B-01 监理工作联系单★

工程名称: 佛山旭阳工业园 4086.72kw 分布式光伏发电项目

编号: LXD-009

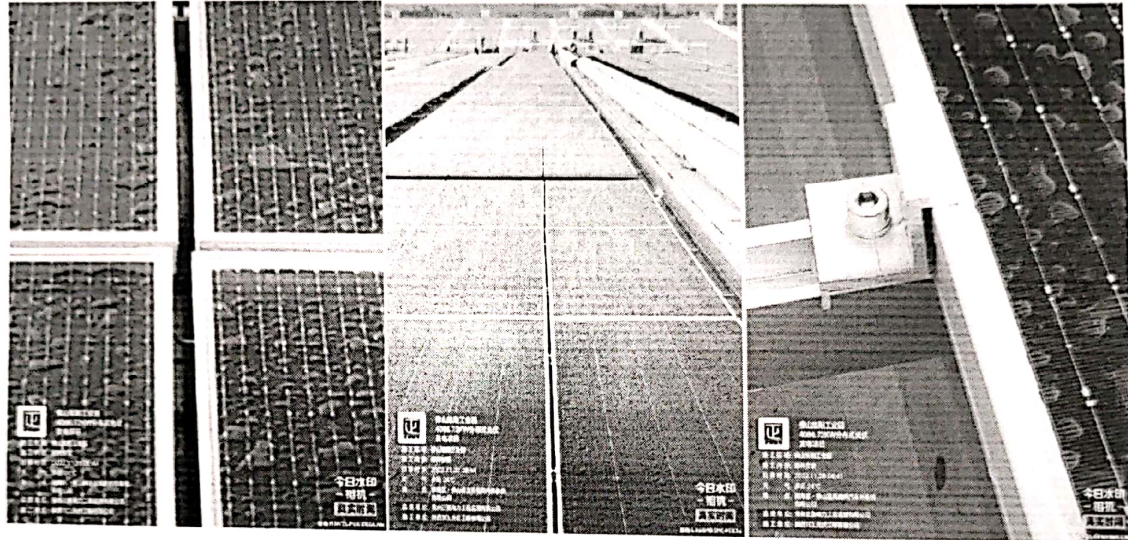
内容: 今日在巡视检查过程中发现组件安装存在如下问题

- 1、组件方阵安装, 中心线偏差超过标准要求 (标准要求相邻两块组件小于 2mm/整排小于 5mm)
- 2、组件压块出现压接不实现象。

现要求你单位及时整改, 并做好技术交底培训, 若整改不到位或此现象持续发生, 此部分工程质量我监理方将不予认可, 一切责任后果自负。
